**RAPPORT DE L'INSPECTION DES**

**POUR PRÉSENTATION AU CODERST**

**Objet :** Installations classées pour la protection de l'environnement  
Demande de modification des valeurs limites de rejets imposées à l'établissement BUCHEZ

| ➤ Raison sociale :             | FONDOIR BUCHEZ  |

# Annexe N° 1

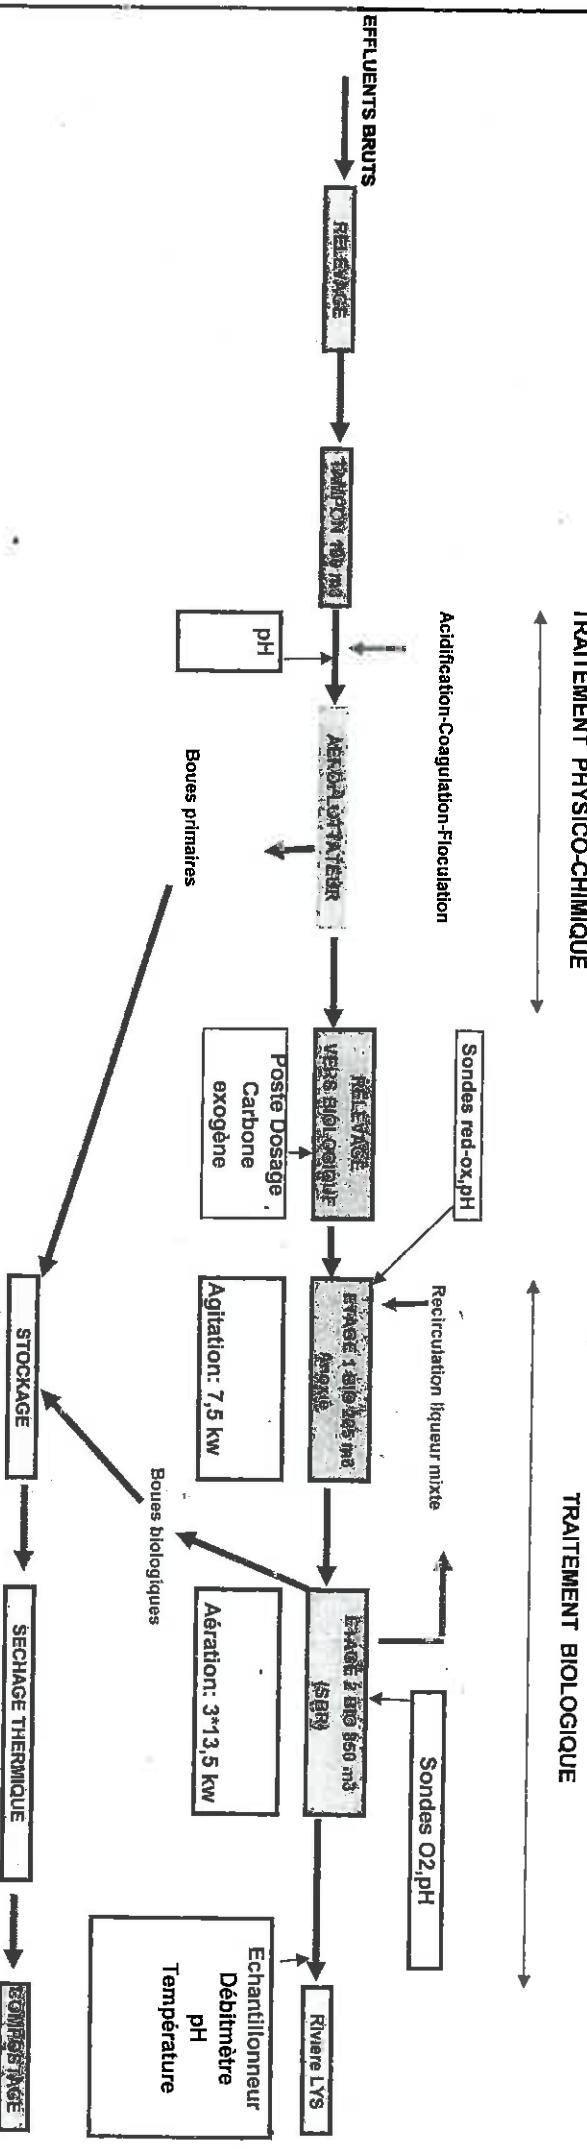
Les eaux résiduaires sont traitées in-situ par un dispositif d'épuration étagé de la façon suivante, et selon le schéma synoptique figurant en annexe 1 :

- dégrillage,
- traitement physico – chimique d'aéroflottation,
- traitement biologique par boues activées,
- canal de comptage et de prélèvement, puis rejet dans la Lys.
